第 93 回「地域の会」定例会資料 [前回 2/2 以降の動き]

第93回地域の会
委員からのご質問に対する回答資料

ご回答1 1/2号機排気筒基礎杭長さおよび調査箇所図

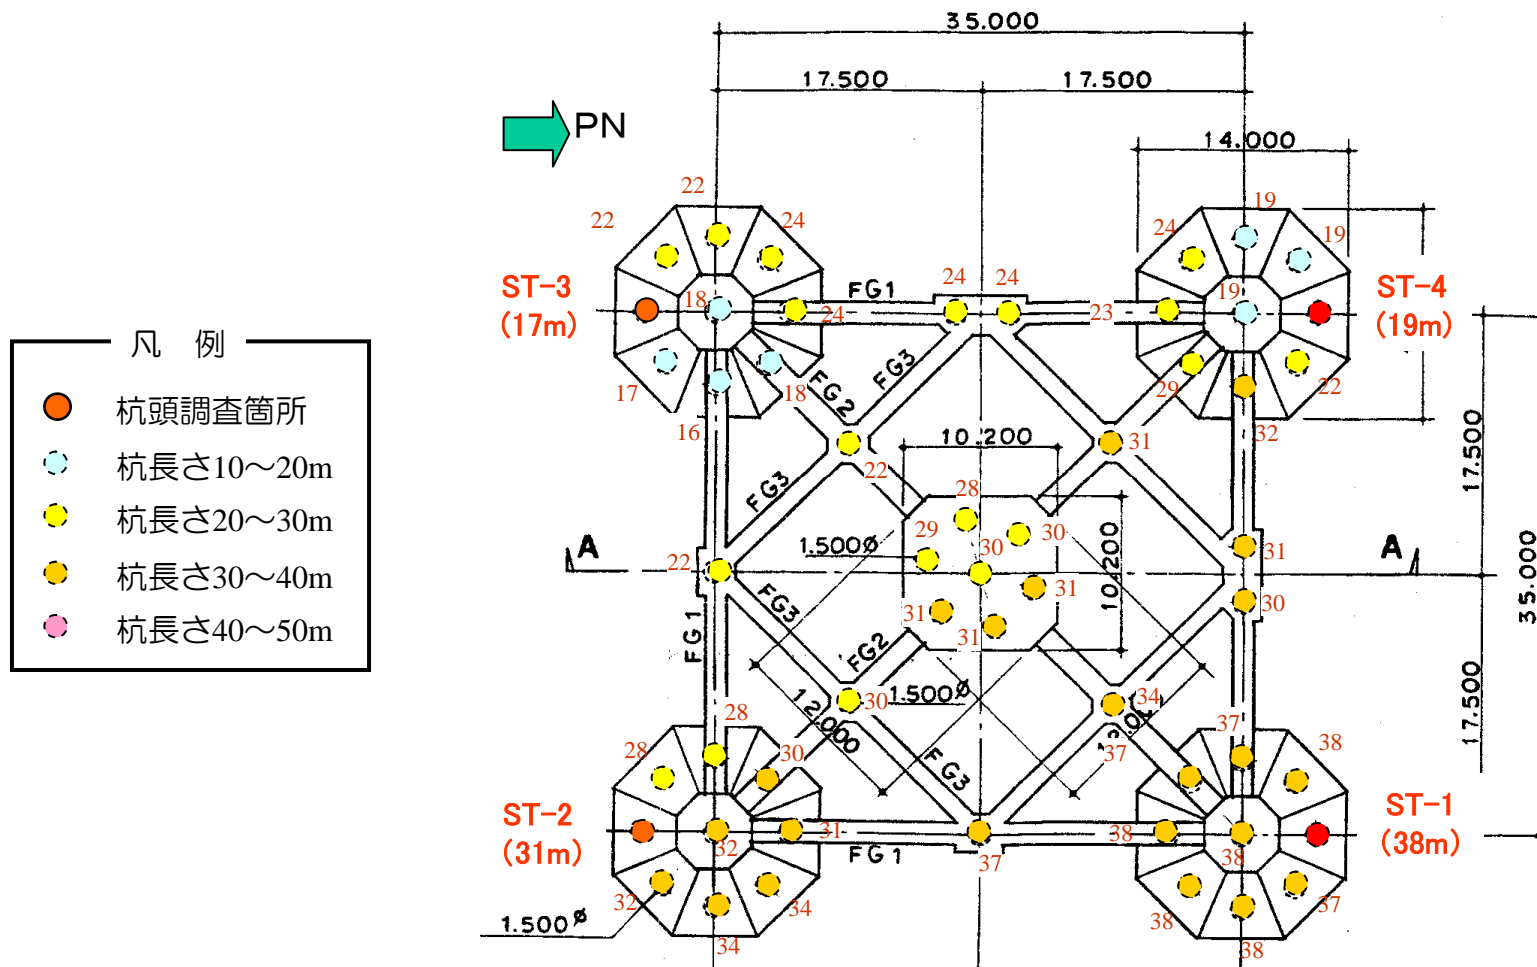
■杭の本数・長さは、52本で約13～33m、 ϕ 1.2m（3号機の例）と表示されている。どの位置の杭が長さいくつかと聞いたところ、地域の会2011.2.2の12項で3号機に関してのみ13～20m、20～30m、30～33mと色分けして位置表示がされたものが示された。同様の1/2号、4号、5号の図を提示されたい。

■また、各号機の各杭の実長はいくらなのか。1/2号、3号、4号、5号の各杭の実長を図示されたい。

- 3号機排気筒基礎杭のご説明でお示ししたものと同様に、1 / 2, 4号, 5号機排気筒の基礎杭のそれぞれの本数・長さを示した図をP5～P8に示します。
- また, 併せて各号機の各杭の実長さについても配置図上に記載いたしました。

- 1/2号機排気筒基礎杭長さおよび調査箇所を以下に示します。

数値は各杭の施工杭長を10cm単位で四捨五入した値を表す。

ご回答2 1/2号機排気筒の点検結果（杭基礎構造）

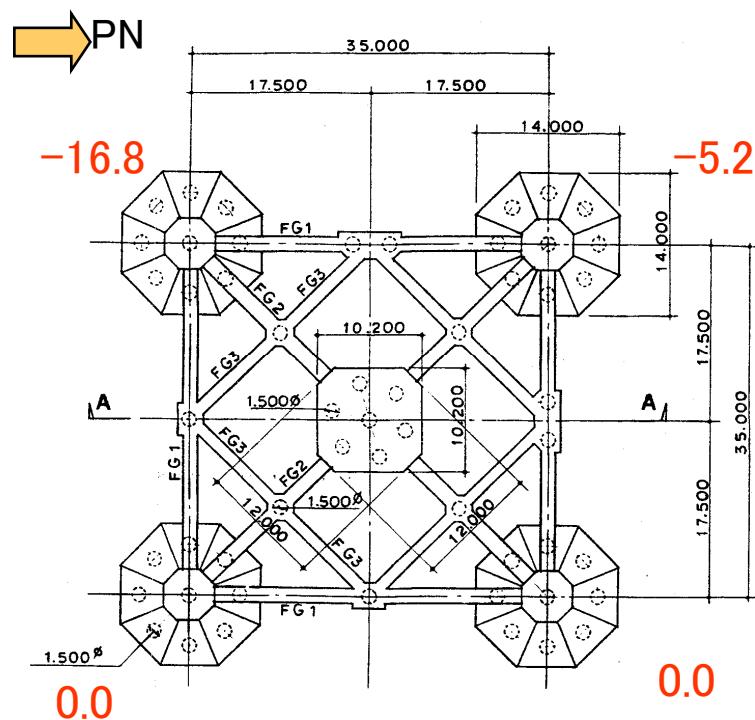
■排気筒の4本の脚部の沈下量が3号機では第49回設備小委（2011.1.12）の資料49-3の50項で，5号機では第29回設備小委（2009.11.17）の資料29-2-1の24項で，それぞれ相対値で示されている。

1/2号機に関して同様資料は第25回設備小委（2009.8.20）の資料25-3と思われるが，図面はないようである。数値だけが16.8mmと12項に表示されているのみであるように思われる。

1/2号機の排気筒基礎の沈下量を，3号機，5号機に準じて図示されたい。4号機の排気筒基礎の沈下量も図示されたい。

■ 3, 5号機の排気筒基礎のご説明でお示ししたものと同様に, 1 / 2号機の排気筒基礎の沈下量を図示したものをP11に, また, 併せて4号機排気筒の基礎沈下量を図示したものをP12に示します。

- 1/2号機排気筒基礎の沈下量を以下に示します。
- 排気筒基礎の最大傾斜量は約1/2000，最大沈下量は16.8mmであり、評価基準値（傾斜量：1/300未滿かつ沈下量：50mm未滿）を満足していることを確認しました。

各フーチング基礎の沈下量(mm)
(北東・南東部を基準としている)
